II/113 Ostředek - Třemošnice

SO 101 - silnice II/113 - oprava komunikace

Změnový list

Věc: Stanovisko TDI k dokumentaci ZBV č. 3

SITUACE SVODIDEL - 1.DÍL

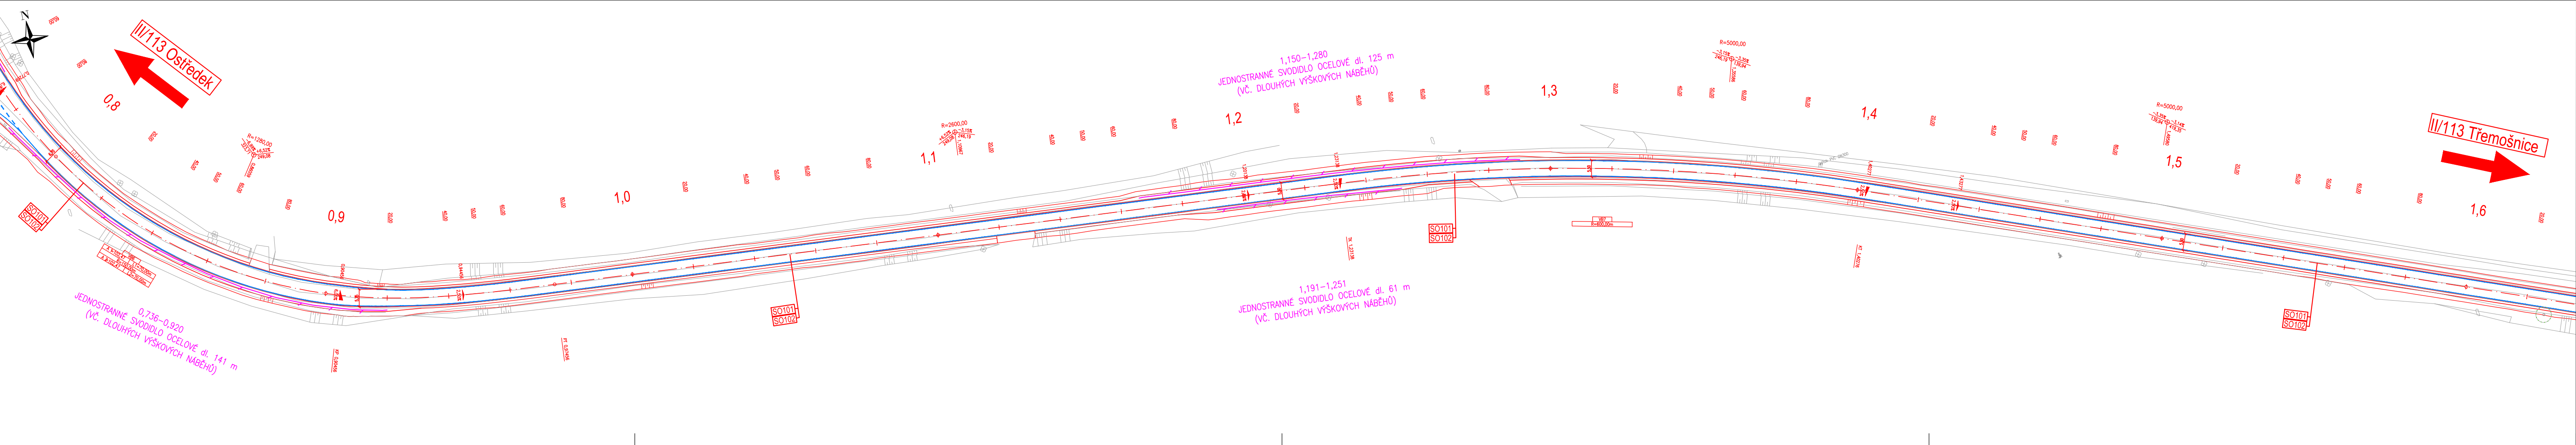
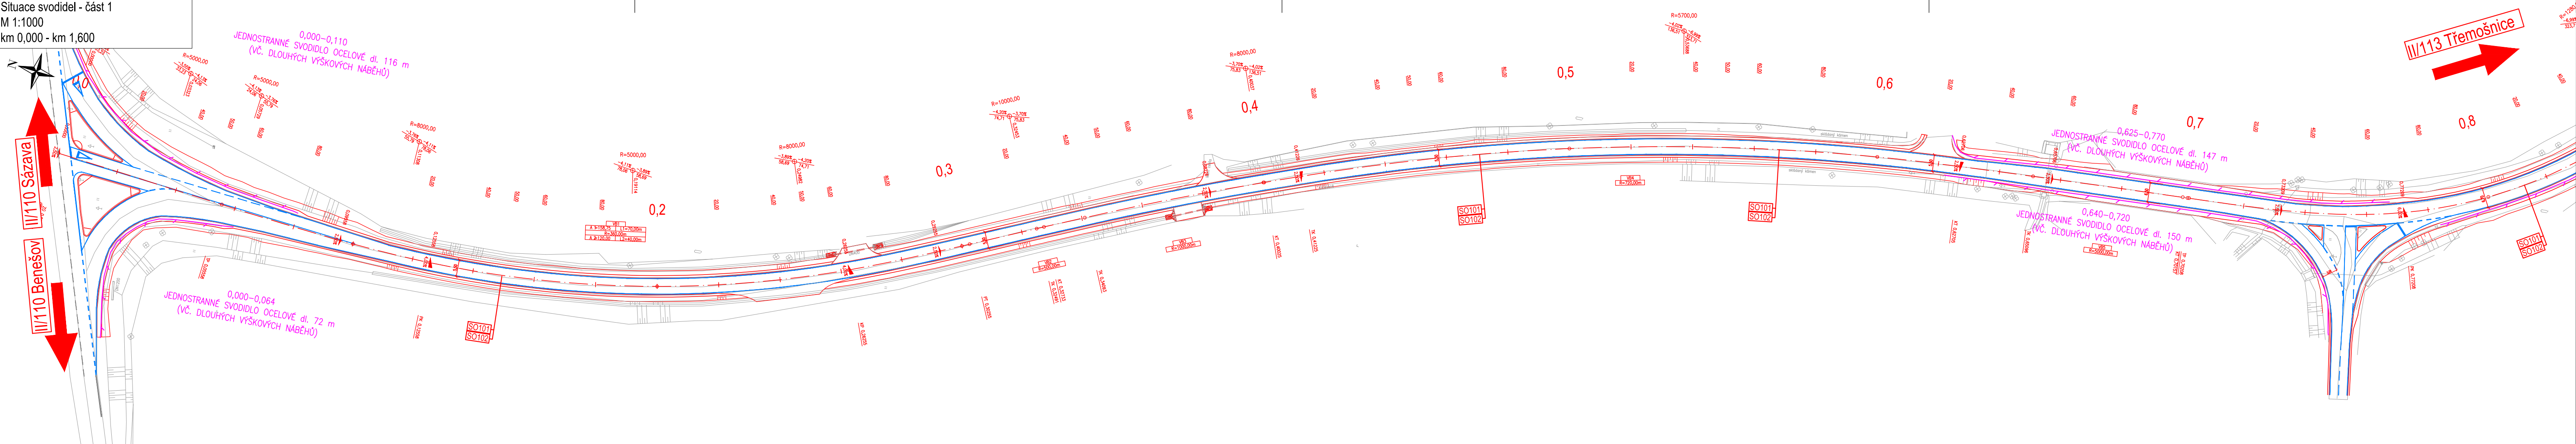
1. Na základě dodatečné žádosti Policie ČR budou doplněny na propustcích v km 2,480 a v km 2,927 zábradelní svodidla na čelech propustků a o osazeny navazující svodidla

1. Osazení zábradelního svodidla a navazujícího svodidla na čele propustku v km 2,480 LS + PS a osazení zábradelního svodidla a navazujícího svodidla na čele propustku v km 2,927 LS.

Na základě dodatečného požadavku Policie ČR vzneseného na závěrečné kontrolní prohlídce stavby budou doplněna ocelová svodidla na propustcích v km 2,480 (po obou stranách vozovky) a v km 2,927 (na levé straně vozovky) a na římsách propustků osazena zábradelní svodidla.

Z důvodu změny nivelety vozovky došlo k rektifikaci stávajících svodidel v km 0,625 – 0,770 levá strana (dl. 147 m) a v km 0,640 – 0,720 pravá strana (dl. 150 m).
